Krycí list ZBV			
Název a evidenční číslo Stavby: III/6031 Nespeky - Pyšely		Číslo SO/PS / / číslo Změny SO/PS: 101 / 2	Číslo ZBV: 2
Název stavebního objektu/provozního souboru (SO/PS): Komunikace			
Objednatel: Krajská správa a údržba silnic Středočeského kraje, příspěvková organizace Zborovská 11, 150 21 Praha 5, Smíchov IČ: 000 66 001			
Zhotovitel: Merit Bau CZ a.s. K Dolíčku 66, 530 02 Pardubice - Nové Jesenčany IČ: 272 59 544			
Rekapitulace ZBV č. 2 dle Skupin 1, 2, 3, 4, 5			
část ZBV č.	Cena navrhovaných Změn záporných	Cena navrhovaných Změn kladných	Cena navrhovaných Změn záporných a Změn kladných celkem

Změnový list

Název a evidenční číslo Stavby: III/6031 Nespeky - Pyšely		Číslo SO/PS / / číslo Změny SO/PS: 101 / 2	Číslo ZBV: 2																															
Název stavebního objektu/provozního souboru (SO/PS): Komunikace																																		
Strany smlouvy o dílo č. 3719/00066001/2017 na realizaci uvedené Stavby uzavřené dne 13. 12. 2017 (dále jen Smlouva): Objednatel: Krajská správa a údržba silnic SK, příspěvková organizace, se sídlem Zborovská 81/11, 150 00 Praha 5, Smíchov Zhotovitel: Merit Bau CZ a.s., se sídkem K Dolíčku 66, 530 02 Pardubice - Nové

**VZOROVÉ
PŘÍČNÉ ŘEZY**

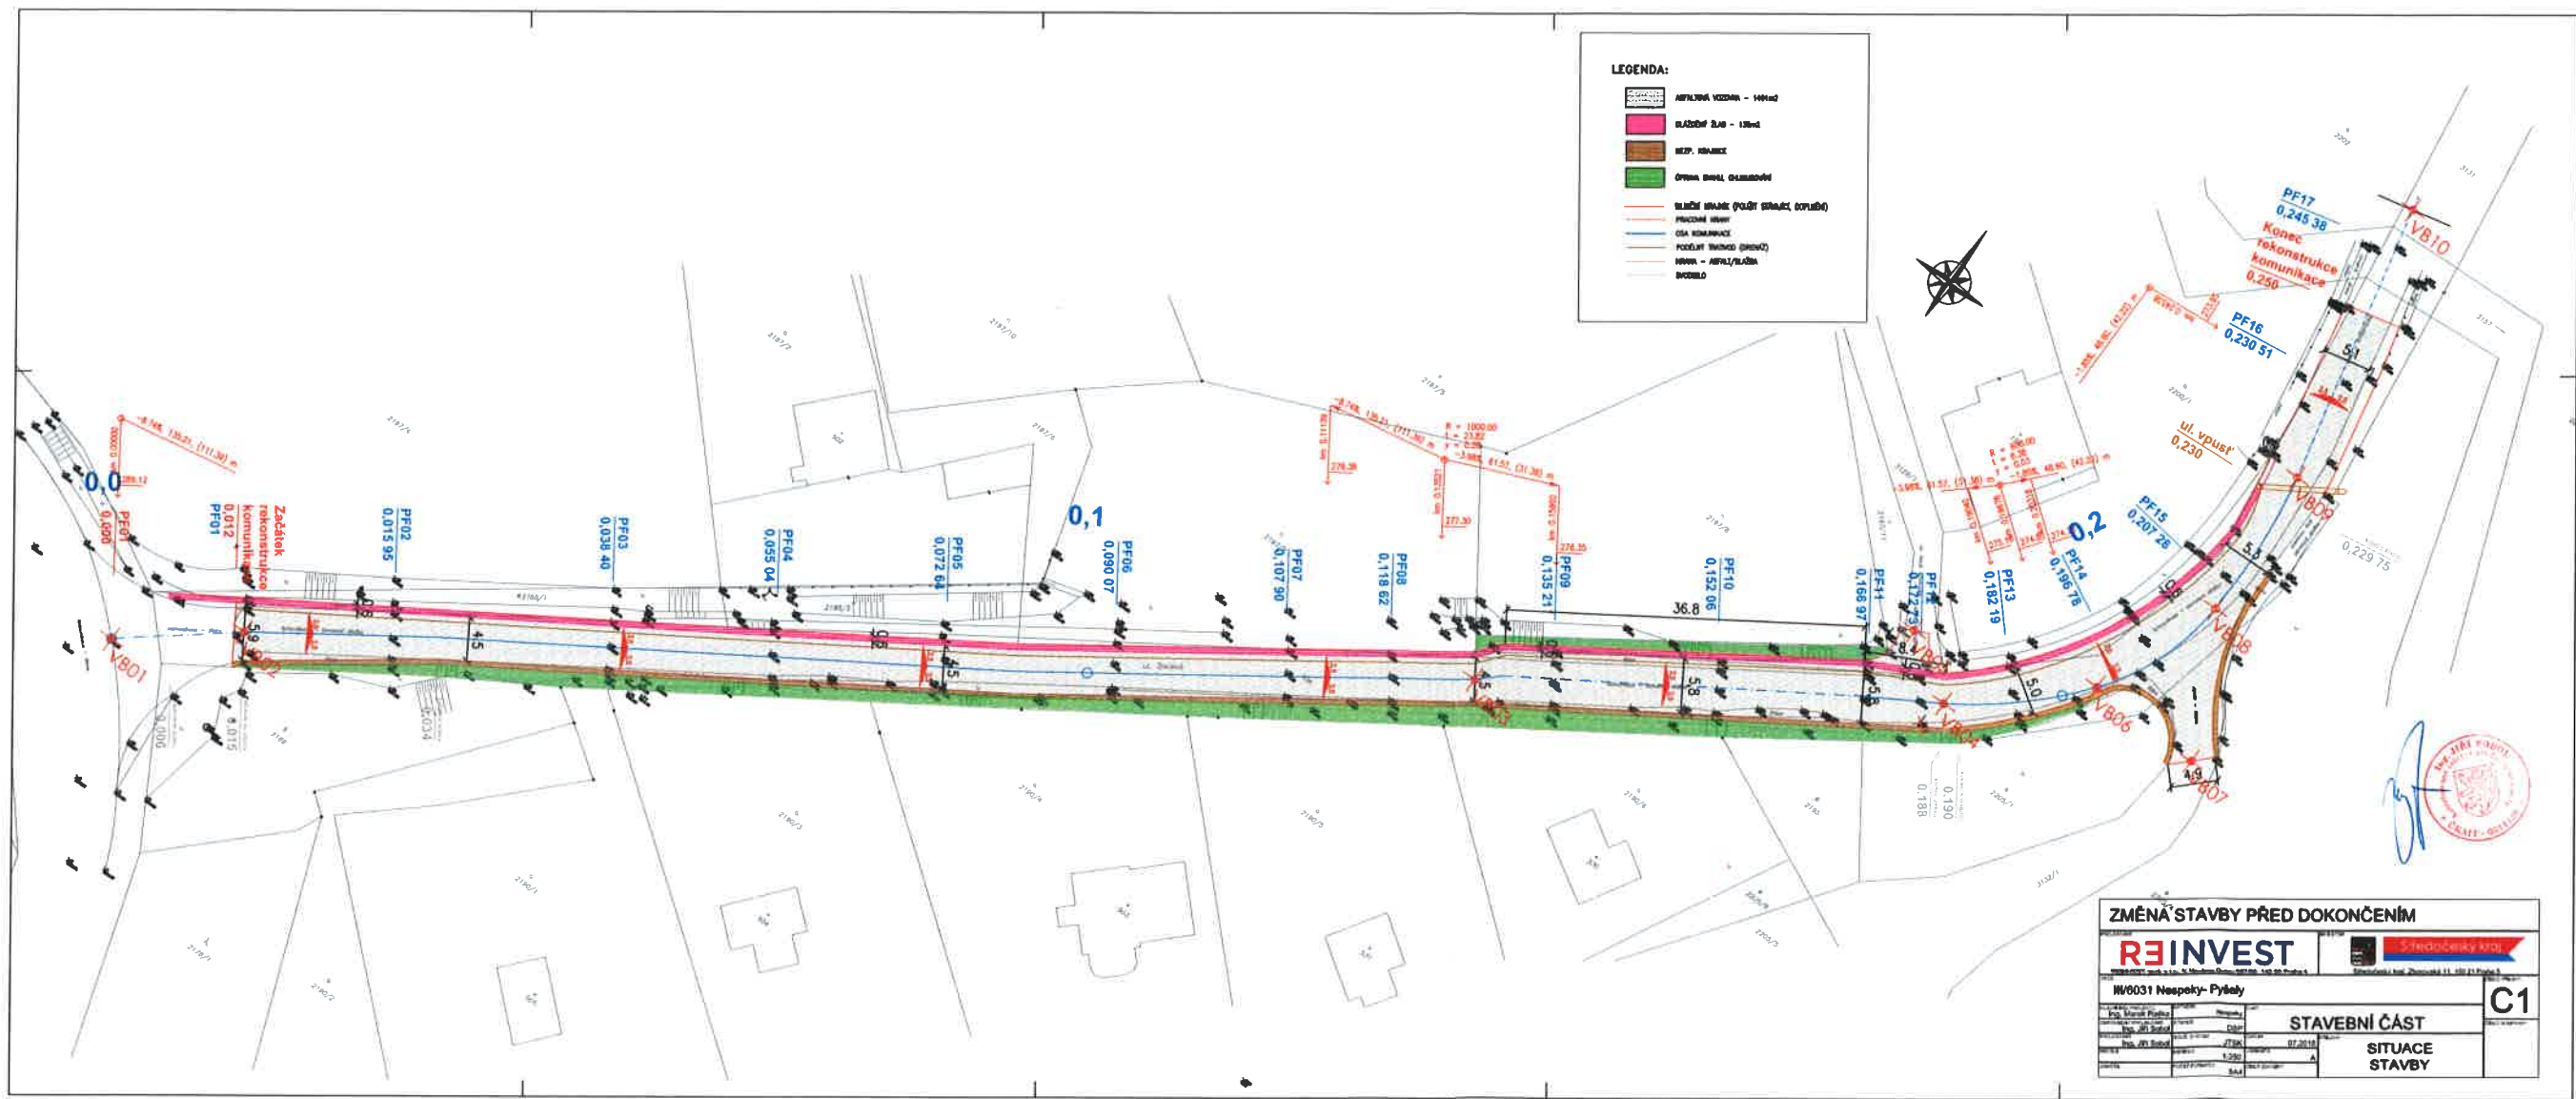
Souhlasíme se změnou rozsahu díla v souladu s návrhem, který spočívá v nepředvídatelných okolnostech. Změna vyplývá ze skutečnosti, že při podrobném zaměření staveniště bylo zjištěno, že pro řádné provedení opravy silnice je nutné výměru opravované vozovky o 12 % zvětšit. Jedná se zajištění plynulého vedení trasy a potřebné minimální šířky vozovky 4,5 m od začátku úpravy v délce cca 120 m, jejího rozšíření v délce cca 40 m na 5,8 m pro možnost vyhnutí vozidel a úpravu autobusové zastávky včetně napojení dvou místních komunikací. Touto úpravou dojde k určitému zlepšení plynulosti provozu a zejména ke zvýšení jeho bezpečnosti. Z důvodu nálezu inženýrských sítí při opravě betonového propustku, které nebyly v dokumentaci zaneseny, bylo nutné betonový propustek DN 500 o 5 m prodloužit, aby nedošlo ke střetu s těmito sítěmi.

ROZLO	JIZDNI PAS	KR
5.6		
0.6	2.25	2.25 0.5

PŘÍKOL	ROZŠÍŘENÍ	JÍZDNÍ PÁS	KŘ
--------	-----------	------------	----

ZMĚNA STAVBY PŘED DOKONČENÍM
